MESURES PERMANENTES POUR CONTRER LES INONDATIONS DE LA RIVIÈRE LORETTE DANS LE SECTEUR DU BOULEVARD WILFRID-HAMEL, VILLE DE QUÉBEC ET VILLE DE L'ANCIENNE-LORETTE

ADDENDA AU RAPPORT
D'ÉTUDE D'IMPACT SUR
L'ENVIRONNEMENT DATÉ
DE JUIN 2013

**TOME 1 DE 2 :
RAPPORT D'ÉTUDE
PRÉPARATOIRE
D'INGÉNIERIE**

JUILLET 2016

Figure 4-3 Lignes d'eau simulées par le CEHQ et GENIVAR, rivière Lorette, secteur Wilfrid-Hamel.

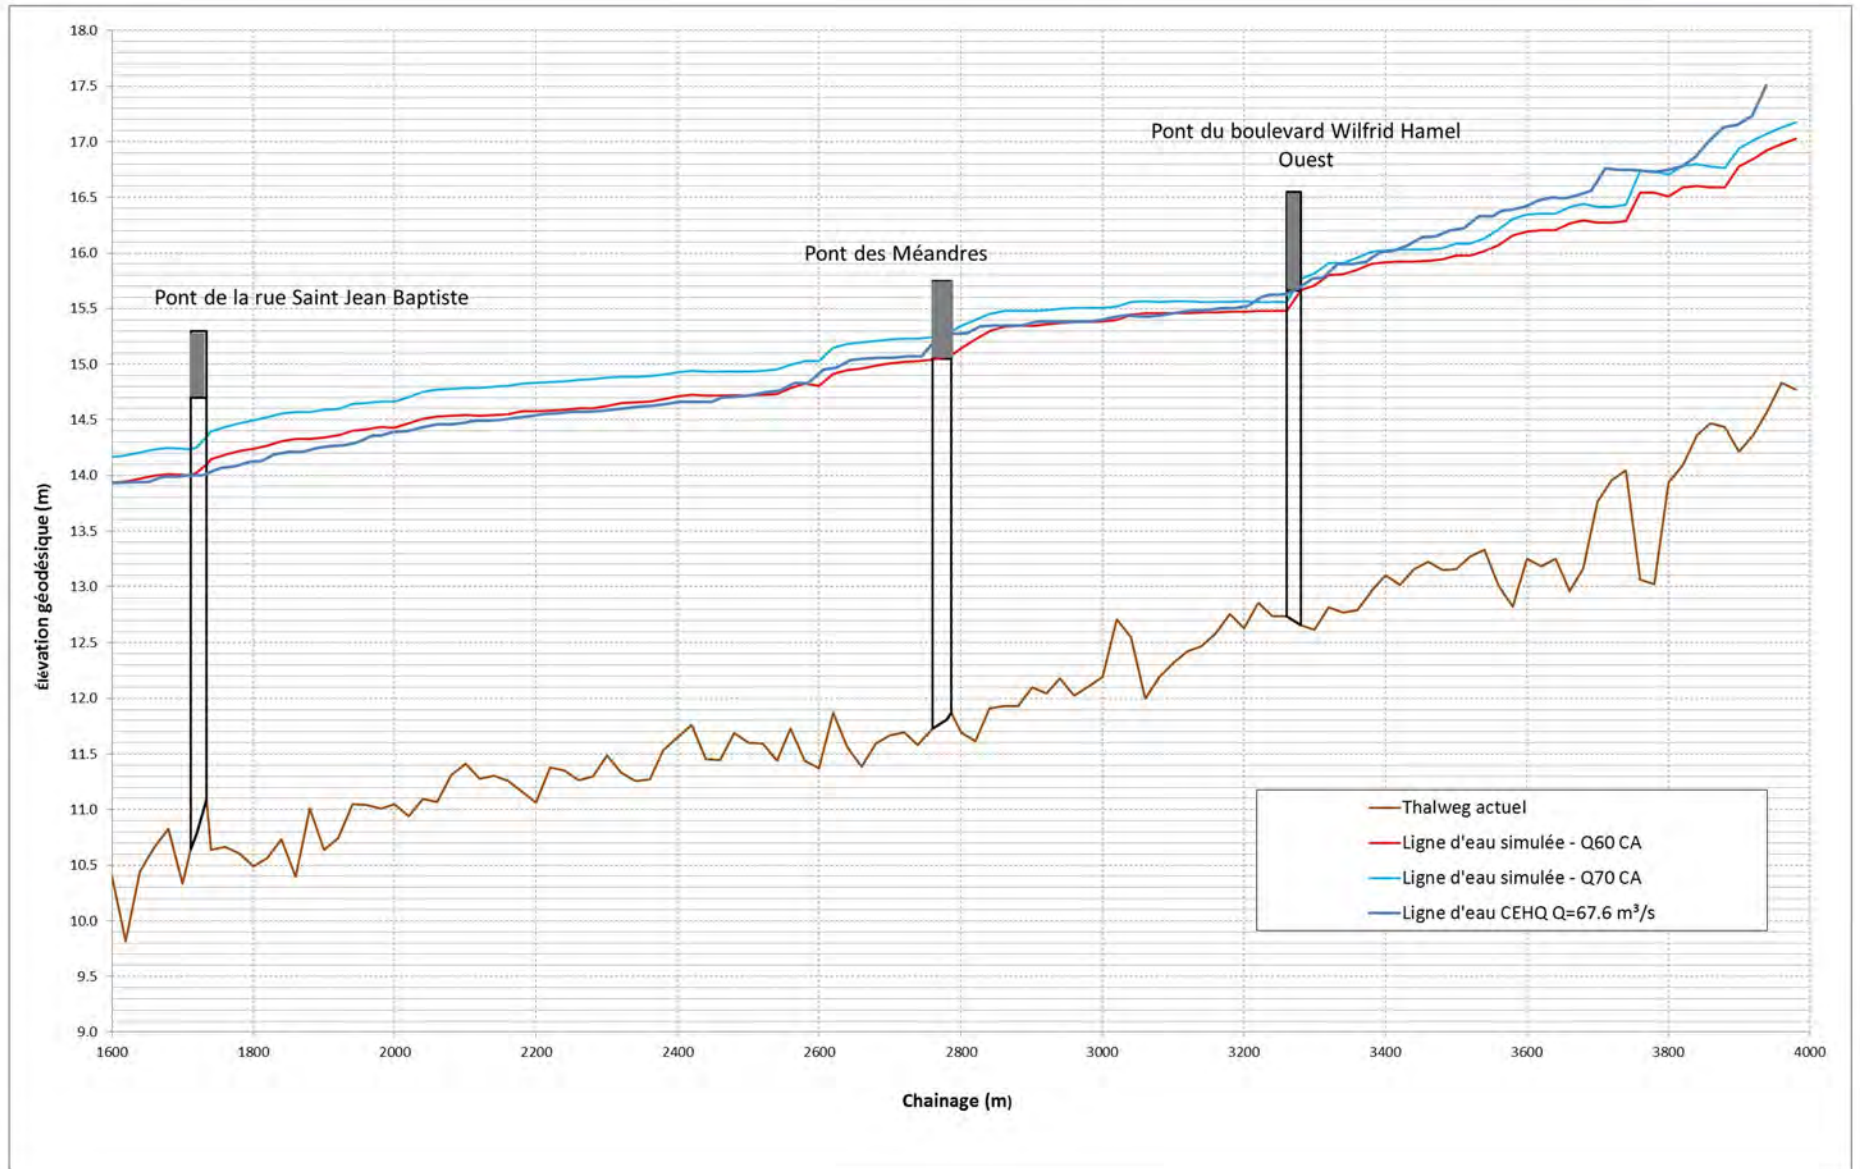
Question :

Les résultats obtenus dans le cadre de l'étude d'impact sont globalement cohérents avec ceux obtenus par le CEHQ. La Figure 4-3 compare les lignes d'eau obtenues par le CEHQ pour des débits de 67,7 m³/s (CEHQ, 2009) et par WSP pour des débits de 60 et 70 m³/s pour le modèle de l'état initial (2013) (GENIVAR, 2012). Il est possible de remarquer que :

Figure 4-5 Hydrogrammes générés par la pluie Rita, septembre 2005.

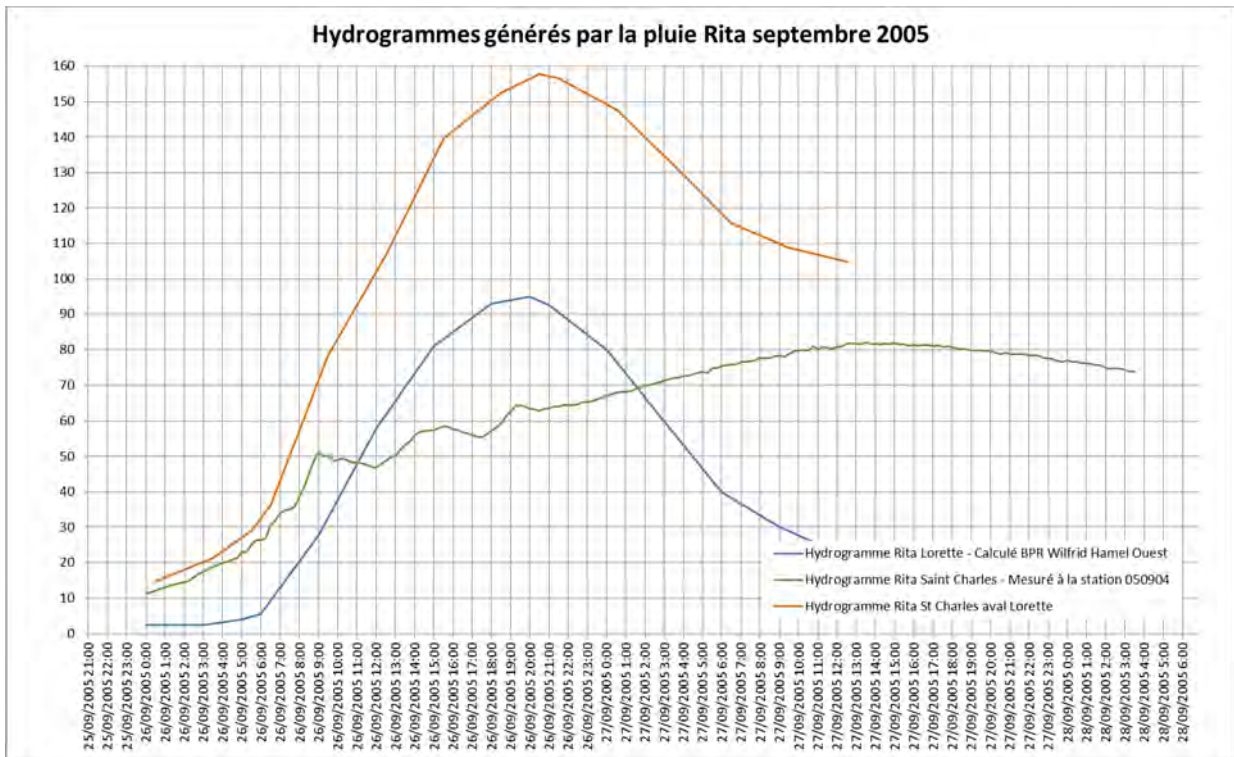
Question :

Ainsi, à la confluence, au moment de l'arrivée du pic de crue de la rivière Lorette, le débit de la rivière Saint-Charles est encore relativement éloigné de son maximum. En prenant en compte un décalage d'environ 30 minutes entre les hydrogrammes présentés (du fait des écarts entre les points de mesure et la confluence), on peut retracer de manière approchée l'hydrogramme de crue à l'aval de la confluence Lorette-Saint-Charles pour l'évènement Rita. On remarque alors que le débit de pointe atteint 158 m³/s (95 m³/s apporté par la Lorette complété de 63 m³/s environ sur la Saint-Charles). L'addition des débits de pointe des deux rivières (telle que proposée par le CEHQ) aurait quant à elle fourni une valeur de 177 m³/s.

Pour être moins sécuritaire, mais plus proche sans doute de la réalité, la condition limite aval considérée dans le modèle GENIVAR aurait donc dû être basée sur une modélisation de la rivière Saint-Charles par le CEHQ avec un débit moins conservateur que le $187,6 \text{ m}^3/\text{s}$, obtenu par addition de pics de crue non concomitants pour la crue 100 ans. Si l'on accepte que la dynamique des crues ressemble à celle observée lors de l'évènement Rita, alors on pourra considérer que le débit instantané de la rivière Saint-Charles est environ égal à 0,77 fois son débit de pointe lors de l'arrivée du pic de crue de la rivière Lorette (en 1990, les études parlent de 80 % d'après les évènements observés). En appliquant cela aux valeurs de débits caractéristiques pour la crue 100 ans, on obtient :
